原子力規制における検査制度の見直しに伴う
保安規定（変更）認可申請について
（コメント回答）

【再処理施設、廃棄物管理施設、加工施設（濃縮）、
廃棄物埋設施設、加工施設（MOX）】

日本原燃株式会社

2020年8月17日

図-1 施設管理の基本フロー

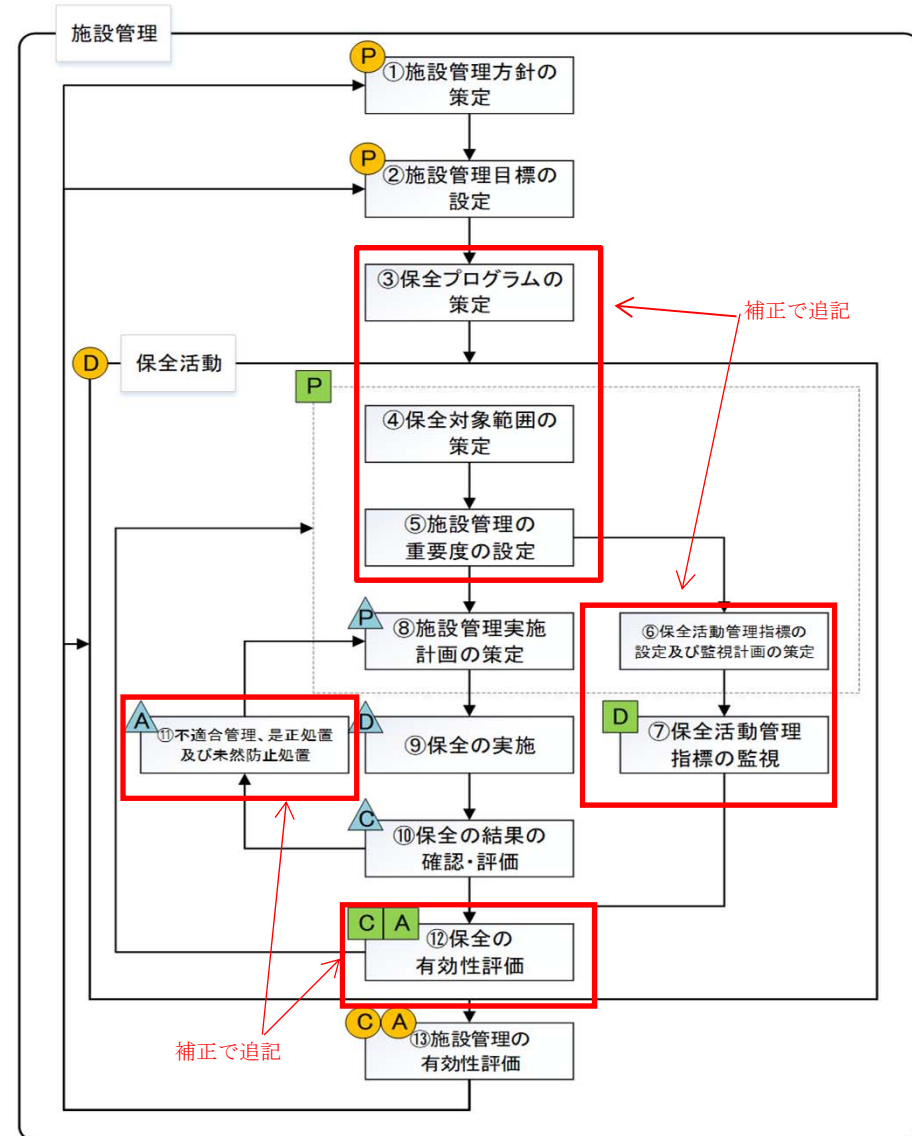
廃棄物埋設施設における保安規定の記載について、「原子力事業者等における使用前事業者検査、定期事業者検査、保安のための措置等に係る運用ガイド」(保安措置等運用ガイド)の要求事項を踏まえ、施設管理として実施すること(自主検査等に係る独立性の確保を含む)を保安規定に記載すること。また、技術基準要求と施設管理及び施設確認との関係を整理し、説明すること。

廃棄物埋設施設保安規定における施設管理の記載については、保安措置等運用ガイドの要求事項を踏まえて規定するとともに、他施設との整合を図った記載で、変更認可申請の補正を行う。(3 頁参照) 技術基準要求と施設管理及び埋設施設確認との関係を 4 頁に示す。

- 右図のとおり、JEAC4209に準じた保守管理プロセスについて、他施設と同様に、保安規定の記載の充実を図る。
- また、施設確認に先立ち事業者が行う確認行為については、品質管理基準規則に基づく自主検査等と位置づけ、自主検査の実施及び検査の独立性の確保を保安規定に規定する。

【保安規定における職務記載例】

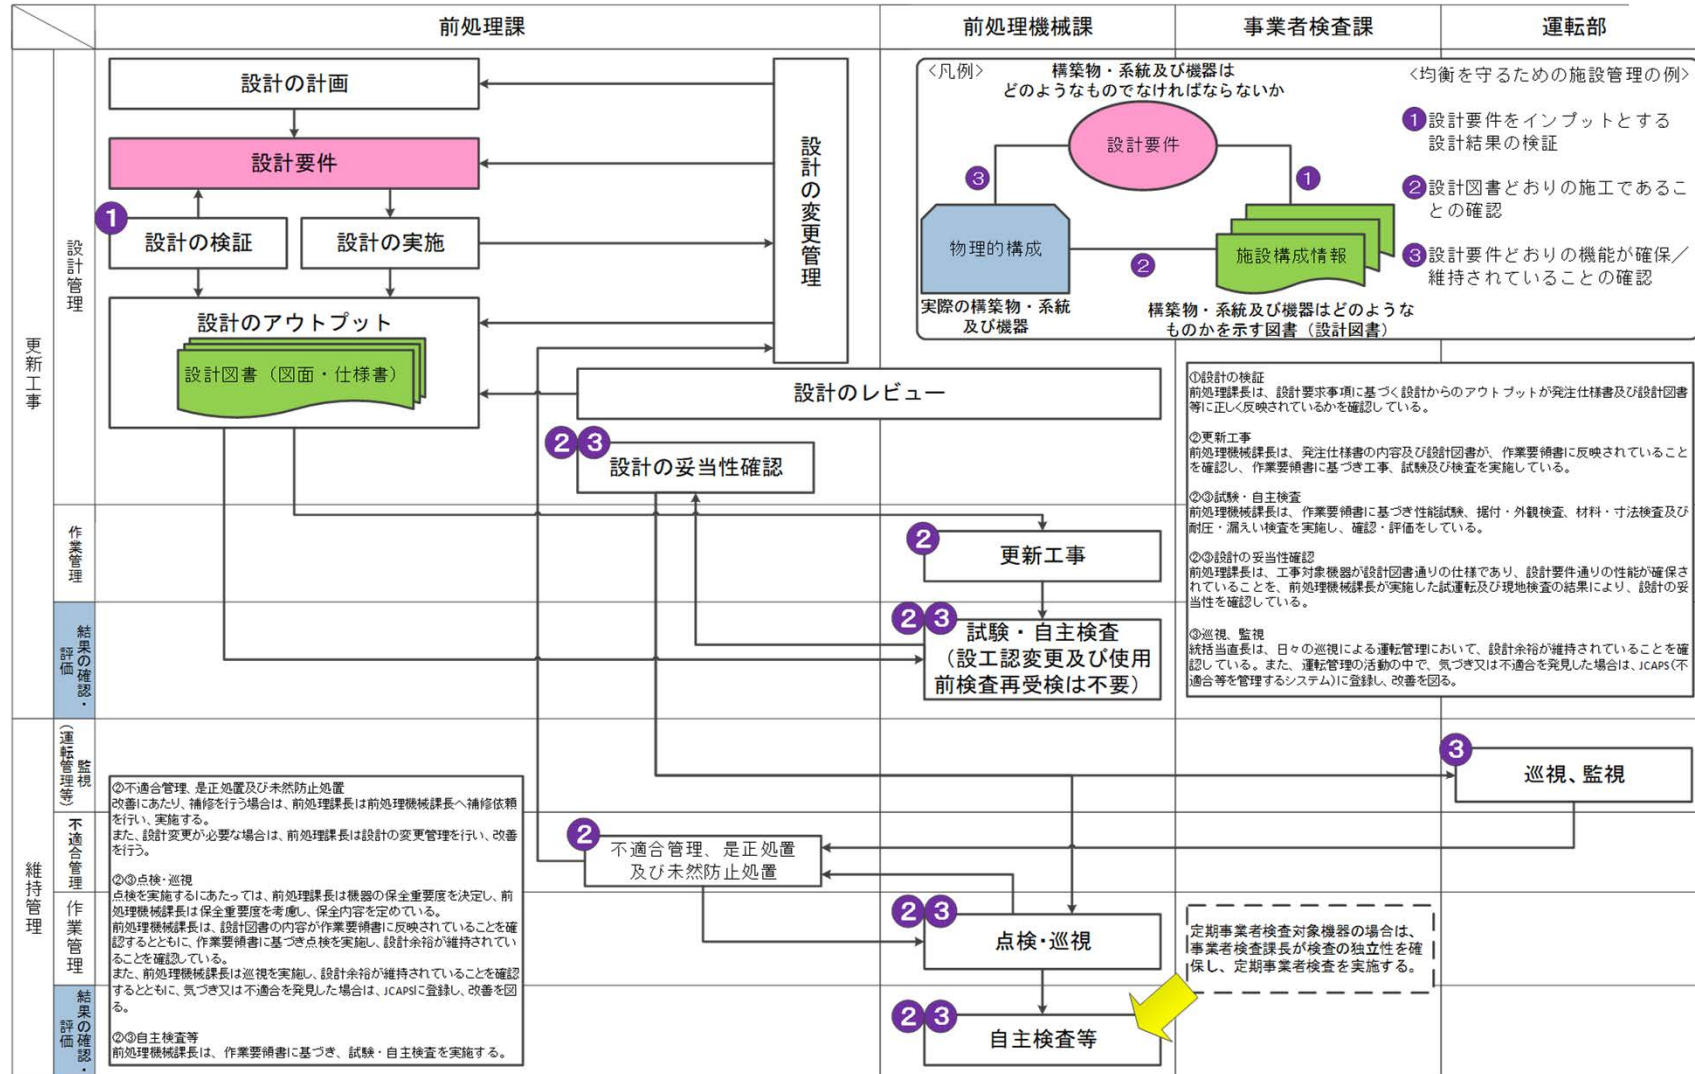
再処理施設及び廃棄物管理施設における設計管理、作業管理及び構成管理について、実施者が不明確であるため、説明すること。

また、複数部署によりどのように構成管理の三要素の均衡が維持されるのかを説明すること。

- 設計管理、作業管理及び構成管理の実施者は、下表のとおりである。
- また、保安規定(職務)において、各実施者とその職務を明確にしている。

第17条2 前条に定める職位の職務は次のとおりとする。

(47) 機械技術課長は、機械設備の点検、工事等に係る計画に関する業務を行う。
